BOSCH 博世 Confidential	Product Development Design Change Request 产品开发设计变更请求		Version 15 Effective date:2024-09-29th															
			Design Change Request No.	24_114														
Customer project Name/ 客户项目名称:		JIM-493	MCR No. / MCR号:															
Sample status / 样件状态:		☐ A Sample ☒ B Sample ☐ C Sample ☐ D Sample																
Change part&product Name/更改零部件产品的名称(简要描述)																		
DOC+SDPF新鲜件: F01ZH003FU-02 SCR新鲜件: F01ZH003FV-02																		
Reason of changes/更改理由 (简要描述):																		
JIM 493 新鲜件老化件 (可拆+不可拆) 样件首次释放;																		
Change from/变更来源:																		
Customer request / 客户要求		☒	Supplier request / 供应商请求	☒														
Correction / 更正(错误)		☐	Other / 其他	☐ ()														
Design optimization / 设计优化		☒																
Change inform to/变更通知人:		Zhang Shengchang,Zhang Hanquan,Shen Weibo, Li Yicen, Fang Jiayan, Yin Kangzhuang																
		Yang Guangtuo,Jia Kebin, Luo jing, Lu Qingsong																
Whether this change impact others component or product 此变更是否影响到其他部件和产品:																		
☐ yes/是 ☒ no/否																		
If impact others product, Whether others projects&product change or not? 如果影响, 别的部件和产品是否也需要同时变更?																		
Design / 设计工

PDECR 24-114

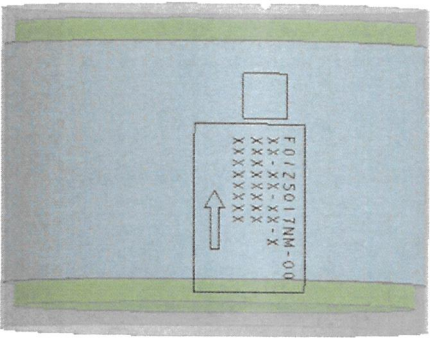
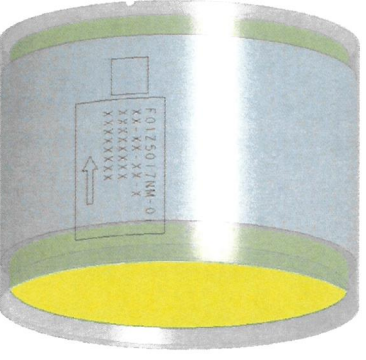
零件号	零件名称	Project	样件阶段	变更来源
	F01Z5102CZ-02	FLANGE	JIM-493	B	BOSCH/Customer
	变更前				
变更描述			变更后		
			法兰螺栓孔直径由9mm增大到10mm;		
变更原因	为装车时方便客户调整DOC SDF位置，增大法兰螺栓孔直径;				
风险点 (影响)	无				
验证方法	无

PDECR 24-114

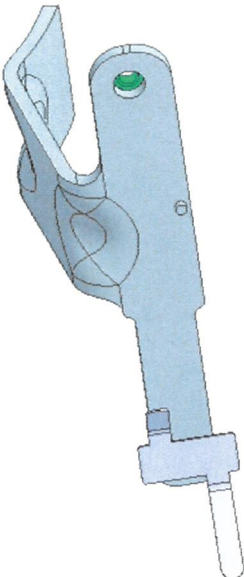
零件号	零件名称	Project	样件阶段	变更来源
	F01Z5102D0-02	CONE	JIM-493	B	BOSCH/Customer
	变更前				
变更描述			变更后		
	客户要求，端锥增加螺母避让缺口；				
	变更原因				
	客户要求，为方便装配螺母，端锥增加螺母避让缺口；				
	风险点（影响）				
验证方法

PDECR 24-114

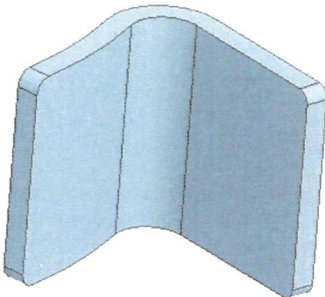
零件号	零件名称	Project	样件阶段	变更来源
	F01Z5017NM-01	DOC CANNING	J1M-493	B	BOSCH/Customer
	变更前				
变更描述	变更后				
	 DOC CANNING: F01Z5017NM-00 DOC SLEEVE: F01Z5101BG DOC CATALYST: F01Z50178N-00 DOC MAT: F01Z5101PS  DOC CANNING: F01Z5017NM-01 DOC SLEEVE: F01Z5102ED-00 DOC CATALYST: F01Z50178N-00 DOC MAT: F01Z5102E9-00				
变更原因	1.降本采用CCMAX衬垫，2.弗吉亚采用硬填工艺，供应商要求增加筒体倒角；				
风险点（影响）	更换衬垫催化剂有吹出风险；				
验证方法	进行Canning DV实验；

PDECR 24-114

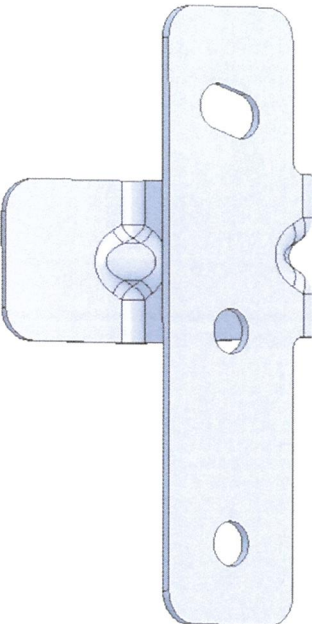
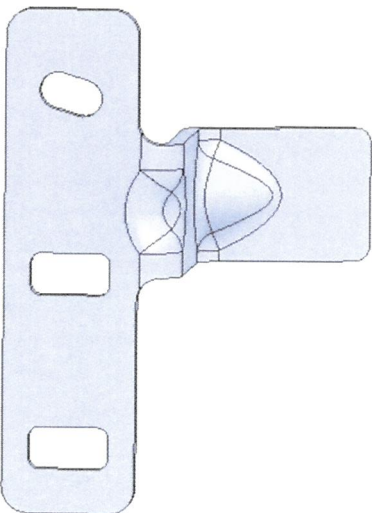
零件号	零件名称	Project	样件阶段	变更来源
	F01Z5017X1-01	DP TUBE BRACKET WITH NUT	JIM-493	B	BOSCH/Customer
	变更前				
变更描述			变更后		
	DP TUBE BRACKE: F01Z5017X1-00 DP TUBE BRACKET: F01Z5101BT DP TUBE BRACKET: F01Z5102D2-00 WELDING NUT: F01Z500068		DP TUBE BRACKE: F01Z5017X1-01 DP TUBE BRACKET: F01Z51026E-00 DP TUBE BRACKET: F01Z5102D2-00 WELDING NUT: F01Z500068		
变更原因	根据客户边界调整压差支架大小及位置;				
风险点 (影响)	支架强度不足				
验证方法	FEA仿真报告详见附件

PDECR 24-114

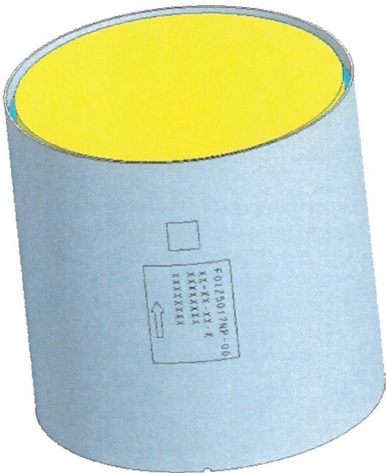
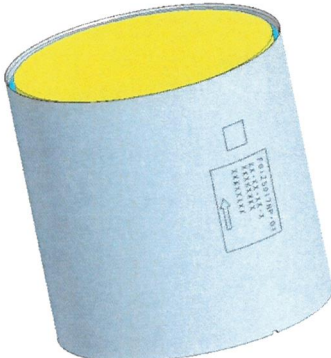
零件号	零件名称	Project	样件阶段	变更来源
	F01Z51026F-00	DP TUBE BRACKET	JIM-493	B	BOSCH/Customer
	变更前				
变更描述			变更后		
	F01Z5101BU 上述压差支架变更后，压差附属支架随之变更				
	根据客户边界调整压差支架大小及位置;				
	支架强度不足				
验证方法	FEA仿真报告详见附件

PDECR 24-114

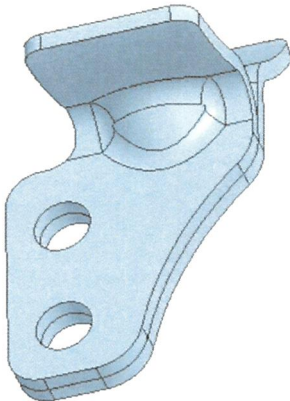
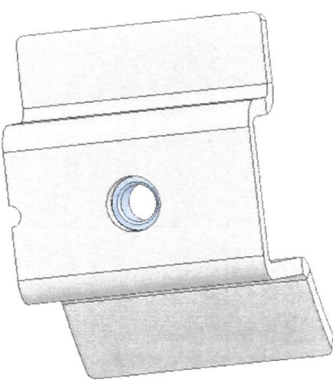
零件号	零件名称	Project	样件阶段	变更来源
	F01Z5102DH-01	SENSOR BRACKET	JIM-493	B	BOSCH/Customer
	变更前				
变更描述			变更后

1.更改安装面方向; 2.根据仿真结果增加支架厚度; 3.把传感器线束固定圆孔改为方形;					
变更原因	根据仿真结果增加支架厚度				
风险点 (影响)	支架强度不足				
验证方法	FEA仿真报告详见附件

PDEC R 24-114

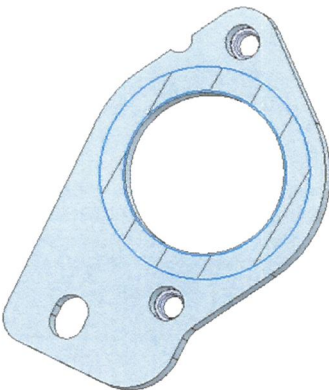
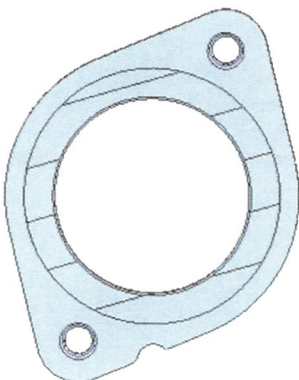
零件号	零件名称	Project	样件阶段	变更来源
		F01Z5016MU	DPF BRACKET 1	JIM-493	B	BOSCH/Customer
		变更前			变更后	
变更描述	 DPF BRACKET 1: F01Z5017XR-00 DPF BRACKET: F01Z5102DJ-00 DPF BRACKET: F01Z5102DK-00			 DPF BRACKET 1: F01Z5016MU DPF BRACKET: F01Z5101C0 WELDING NUT: F01Z500753		
变更原因	根据客户边界重新设计DPF安装支架;					
风险点 (影响)	支架更改强度不满足设计要求;					
验证方法	FEA仿真报告详见附件;

PDECR 24-114

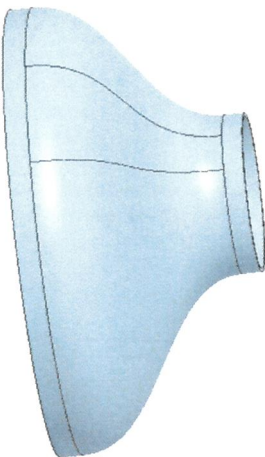
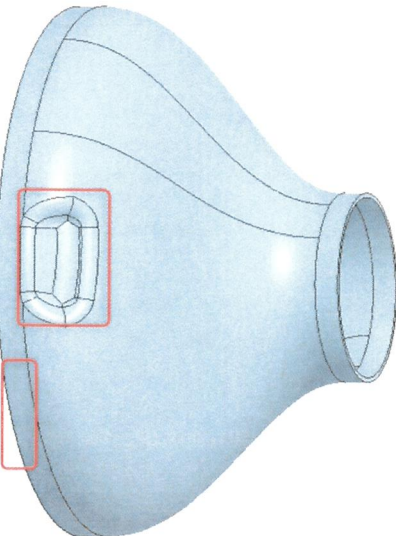
零件号	零件名称	Project	样件阶段	变更来源
	F01Z5017XR-01	DPF BRACKET 1	JIM-493	B	BOSCH/Customer
	变更前				
变更描述	 DPF BRACKET 1: F01Z5016MV DPF BRACKET: F01Z5101C1 DPF BRACKET : F01Z5101C2 根据仿真结果重新设计支架;		 DPF BRACKET 1: F01Z5017XR-01 DPF BRACKET: F01Z5102DJ-01 WELDING NUT: F01Z500753 DPF BRACKET: F01Z5102DJ-01		
	变更后				
变更原因	根据客户边界重新设计DPF安装支架;				
风险点 (影响)	支架更改强度不满足设计要求;				
验证方法	FEA仿真报告详见附件;

PDECR 24-114

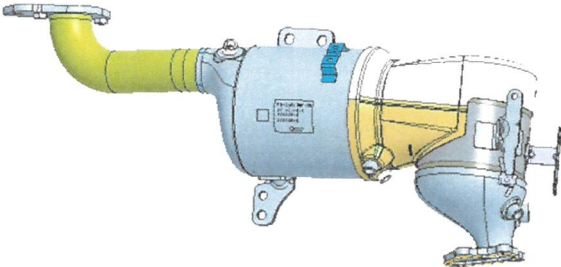
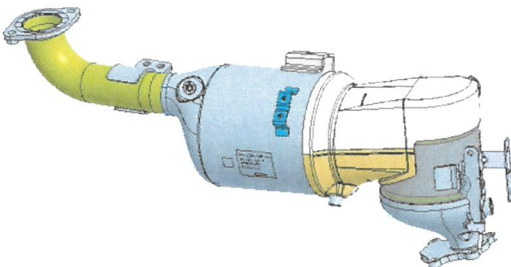
零件号	零件名称	Project	样件阶段	变更来源
	F01Z5017XS-01	CONNECTION PIPE	JIM-493	B	BOSCH/Customer
	变更前		变更后		
变更描述			 FLANGE: F01Z5017XS-01 FLANGE: F01Z5102ET-00 WELDING NUT: F01Z500753		
变更原因	根据仿真结果减轻法兰重量				
风险点 (影响)	无				
验证方法	无

PDECR 24-114

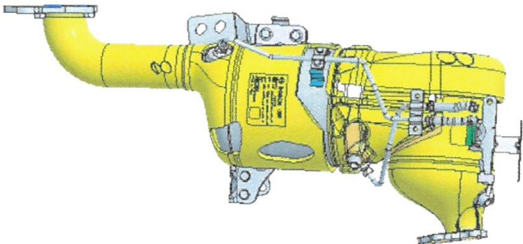
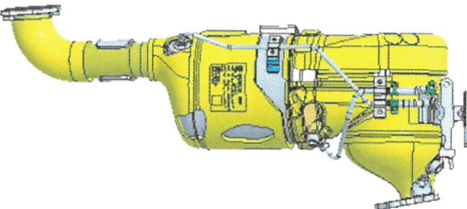
零件号	零件名称	Project	样件阶段	变更来源
	See below	DP tube inlet	J1M-493	B	BOSCH/Customer
	变更前				
变更描述			变更后		
	DP tube inlet : F01Z5017W8-00 DP tube inlet : F01Z5102D5-00DP TUBE CLAMP: F01Z51021B-00		DP tube inlet : F01Z5017W8-01 DP tube inlet : F01Z5102D5-01DP TUBE CLAMP: F01Z501598		
变更原因	根据客户边界更改压差管走向;				
风险点 (影响)	无				
验证方法	无

PDECR 24-114

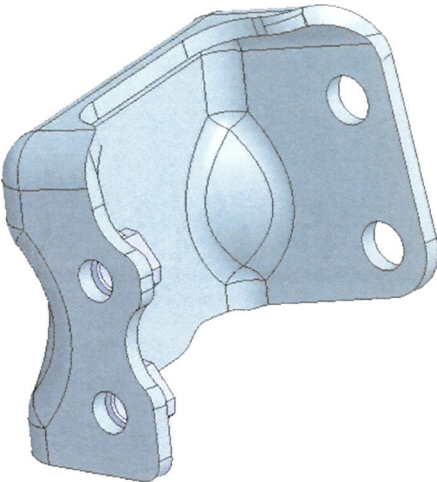
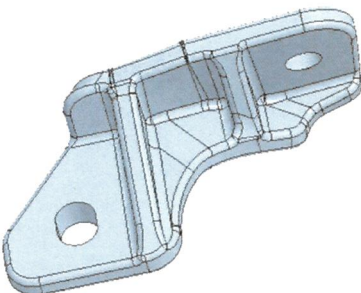
零件号	零件名称	Project	样件阶段	变更来源
	See below	DP tube OUTlet	JIM-493	B	BOSCH/Customer
	变更前				
变更描述					
	DP tube OUTlet : F01Z5017W7-00 DP tube OUTlet : F01Z5102D4-00 DP TUBE CLAMP: F01Z51021B-00		DP tube OUTlet : F01Z5017W7-01 DP tube OUTlet : F01Z5102D4-01 DP TUBE CLAMP: F01Z501598		
	变更原因				
	风险点 (影响)				
验证方法

PDECR 24-114

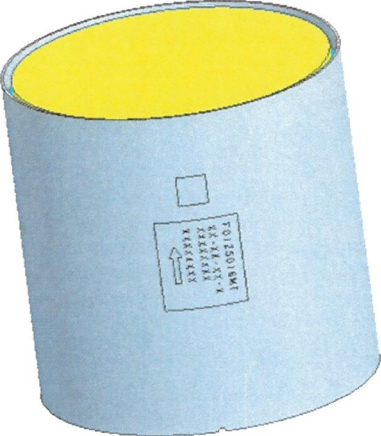
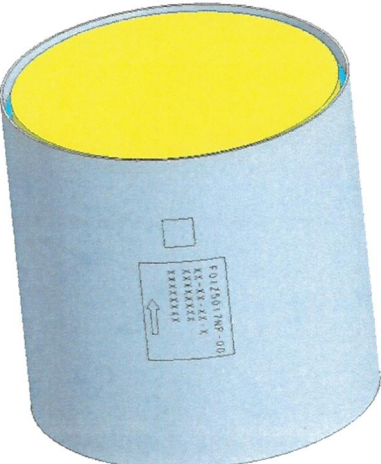
零件号	零件名称	Project	样件阶段	变更来源
	See below	BRACKET	JIM-493	B	BOSCH/ Customer
	变更前		变更后		
变更描述	 BRACKET: F01Z5017XS-00 DPF BRACKET 2: F01Z51025B-00 NUT: F01Z560017		  F01Z51025B-01 F01Z5102EU-00		
变更原因	1.根据客户边界重新设计转接支架； 2.开铸件和冲压两个软模支架用于耐久验证；				
风险点 (影响)	支架强度不足，有断裂风险				
验证方法	根据路谱采集及仿真结果评估

PDECR 24-114

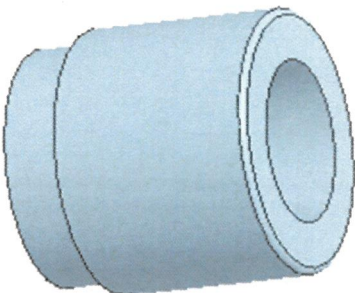
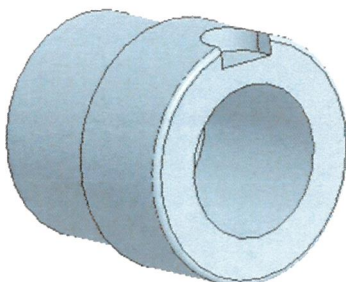
零件号	零件名称	Project	样件阶段	变更来源
	F01Z5102D1-01	DPF BRACKET 2	J1M-493	B	BOSCH/Customer
	变更前		变更后		
变更描述	BRACKET: F01Z5017XT-00 DPF BRACKET 2: F01Z5102D1-00 NUT: F01Z500753				
变更原因	根据客户边界支架改为拼焊支架;				
风险点 (影响)	支架强度不足, 有断裂风险				
验证方法	根据路谱采集及仿真结果评估

PDECR 24-114

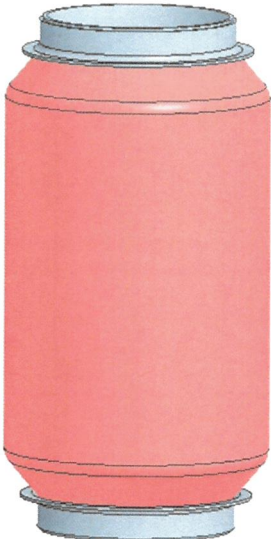
零件号	零件名称	Project	样件阶段	变更来源
	See below	SCR CANNING	JIM-493	B	BOSCH/Customer
	变更前				
变更描述	变更后				
	 SCR CANNING: F01Z5017WA-00 SCR SLEEVE: F01Z5101D2 SCR CATALYST: F01Z501891 SCR MAT: F01Z5101PU-02  SCR CANNING: F01Z5017WA-01 SCR SLEEVE: F01Z5101P3-02 SCR CATALYST: F01Z501891 SCR MAT: F01Z5102EB-00				
变更原因	降本更换催化剂衬垫;				
风险点 (影响)	更换衬垫催化剂有吹出风险;				
验证方法	Canning DV实验已通过;

PDECR 24-114

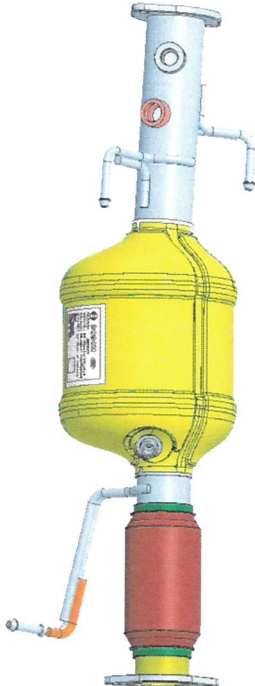
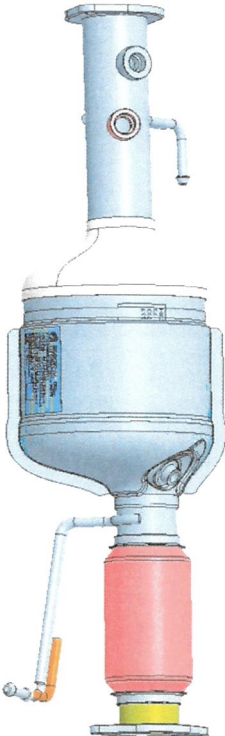
零件号		零件名称		Project	样件阶段	变更来源
	F01Z560280		FLEX ELEMENT		JIM-493	B	BOSCH/Customer
	变更前						变更后
变更描述	 F01Z51023K-00 波纹管换成BOA波纹管;						
变更原因	采购要求波纹管选用BOA量产波纹管;						
风险点 (影响)	波纹管强度不足, 有断裂风险;						
验证方法	C样放行前进行DV实验;
